Beschlussauszug

aus der
Sitzung des Hauptausschusses der Stadtvertretung Burg Stargard
vom 02.12.2025

Top 7.2.1 Haushaltssatzung der Stadt Burg Stargard 2026

Auflistung von Schäden an und in der Burganlage Burg Stargard.

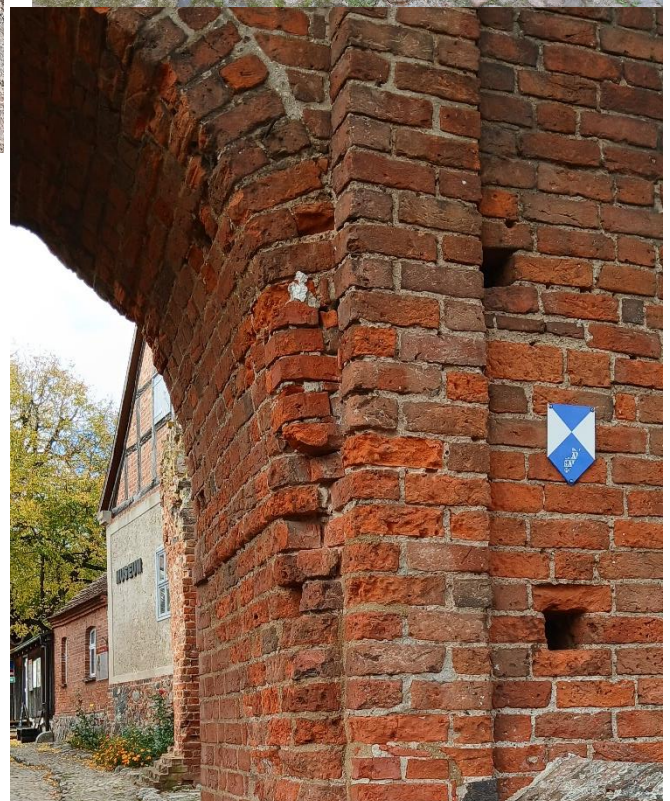
Im Bereich der Brücke gibt es starke Absenkungen des Pflasters und Unterspülungen der Zwingermauern.

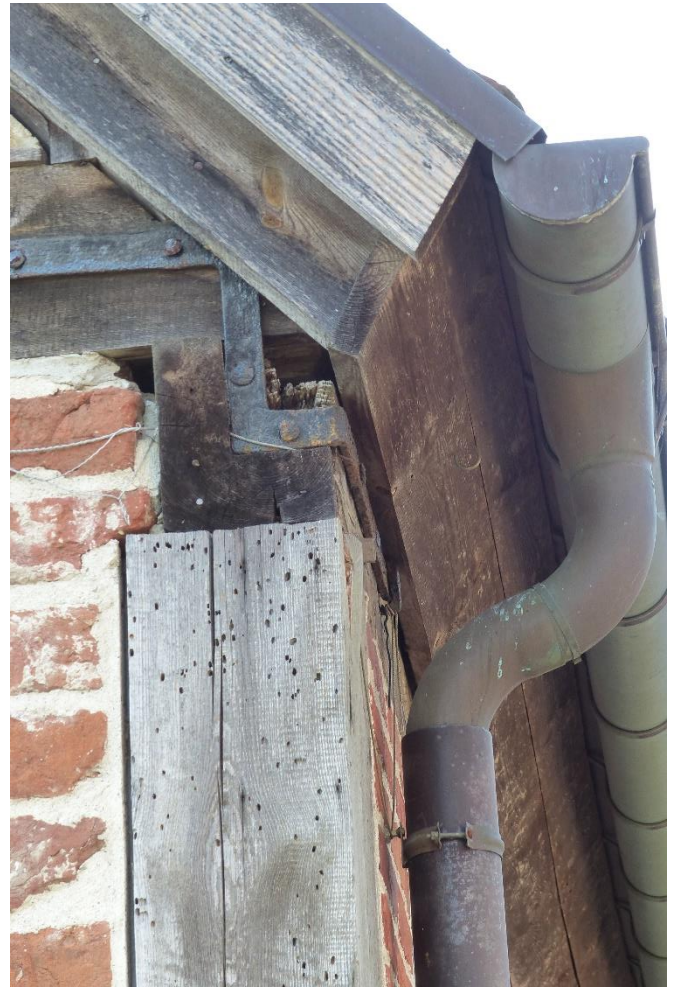
Seit über 3 Jahren kaputte und verstopfte Fallrohre am Marstall haben bereits zu starken Schäden geführt. Die Fundamente werden unterspült. Inzwischen ist auch das mittlere Fallrohr kaputt.

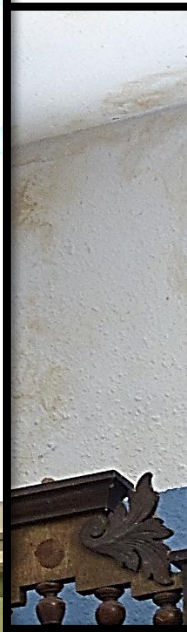
Alle nördlich und westlich gelegenen Dächer der Burg sollten dringend abgekärchert und vom Moos befreit werden.

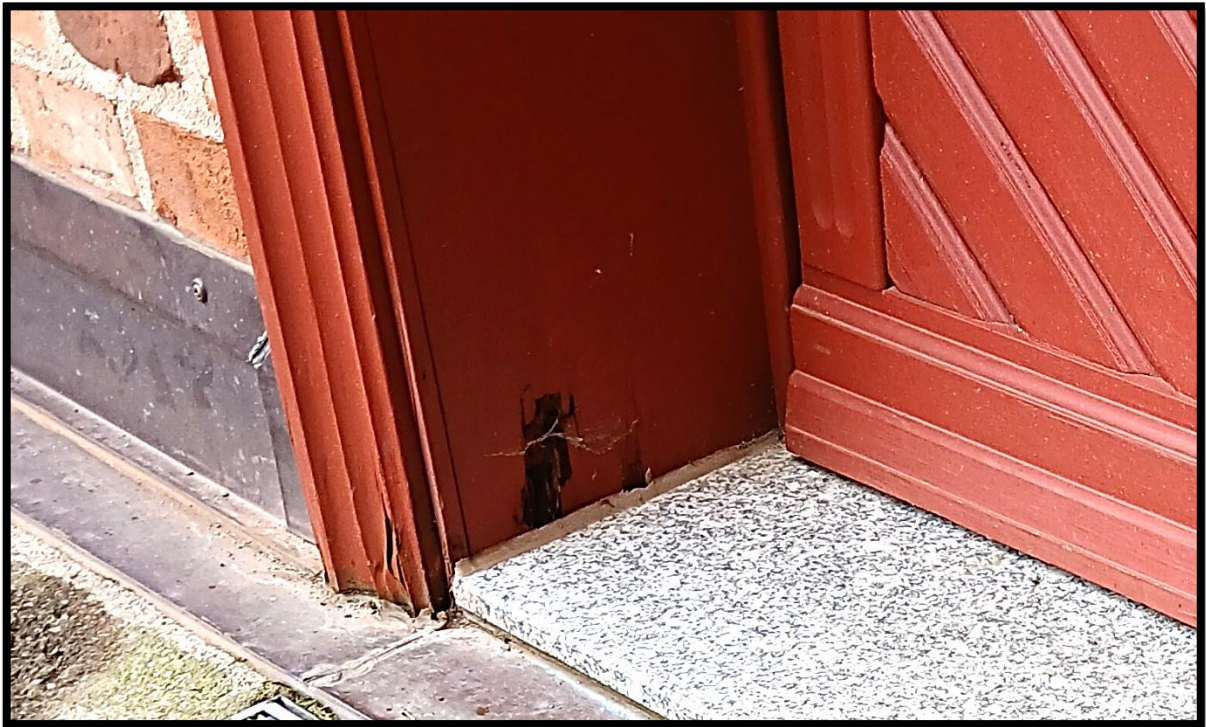
Das 3. Obere Tor nimmt zunehmend Schaden durch schwere Fahrzeuge.

Dieser Riss war vor 5 Jahren kaum sichtbar, jetzt passt schon der kleine Finger hinein. Da die Mauern rechts und links der Durchfahrt keine unterirdische Verbindung haben und die Fundamente um 1520 teilweise in einen zugeschütteten Graben gesetzt wurden, kann in absehbarer Zeit ein großer Schaden eintreten. Diesen Sachverhalt sollte sich ein Statiker anschauen.

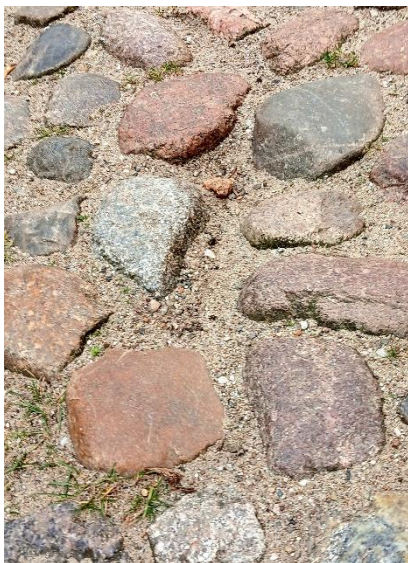
Die Fäulnisschäden an der Türzarge zum Damenflügel sind seit langem bekannt. Die Folgeschäden durch eindringendes Spritzwasser in den Untergrund - sind mit Sicherheit schon feststellbar.

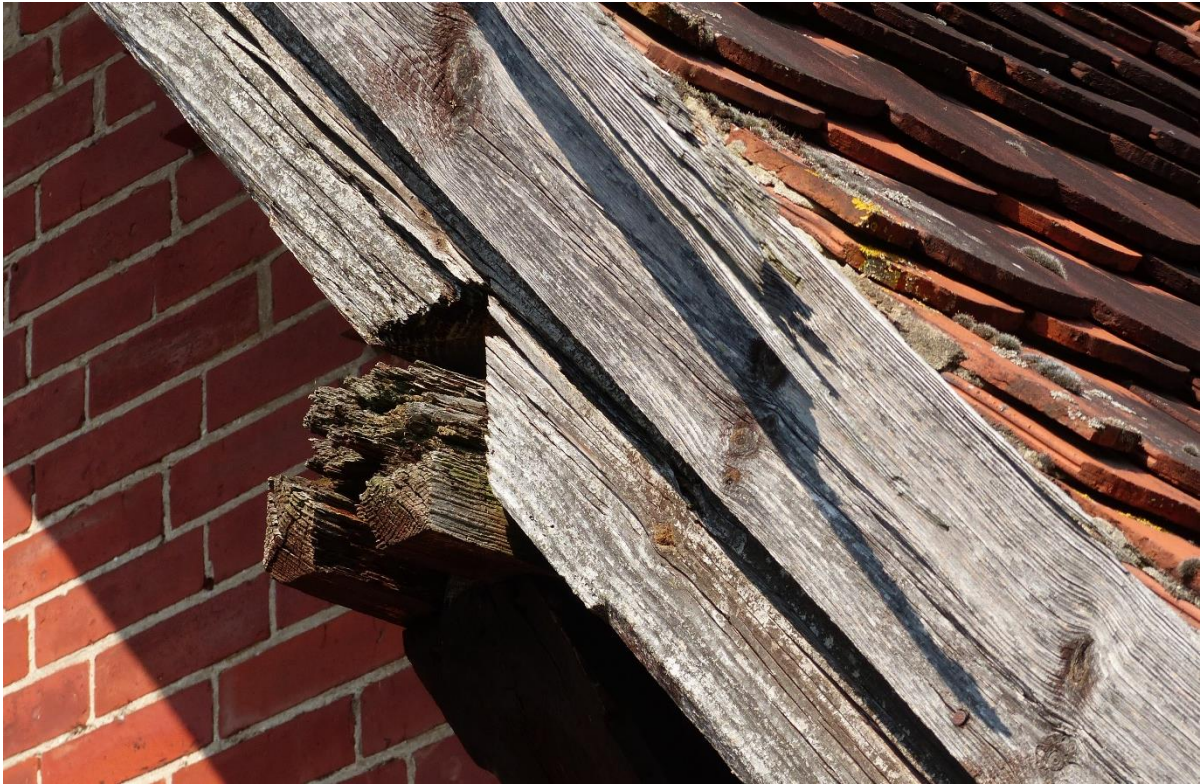
Die meisten Stolperstellen lassen sich ohne großen Aufwand beheben.

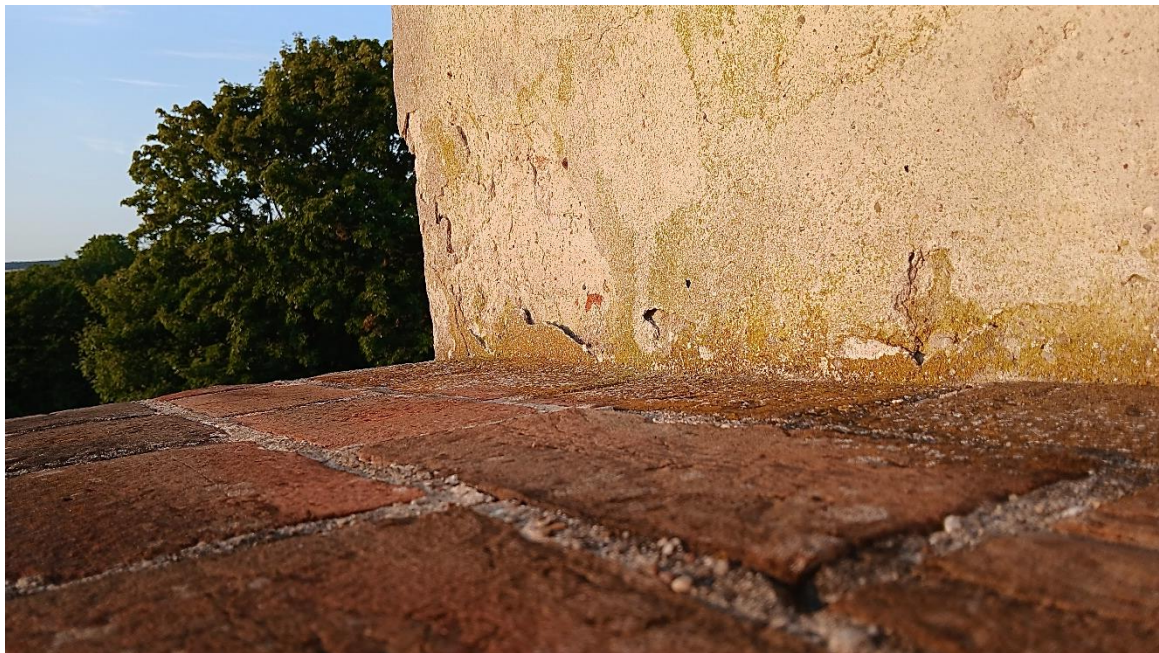
Zum Krümmen Haus ist schon fast alles gesagt. Es braucht dringend ein Schutzdach.

Hier ein Vorschlag. Allerdings sollten die Dachstützen Außen stehen.
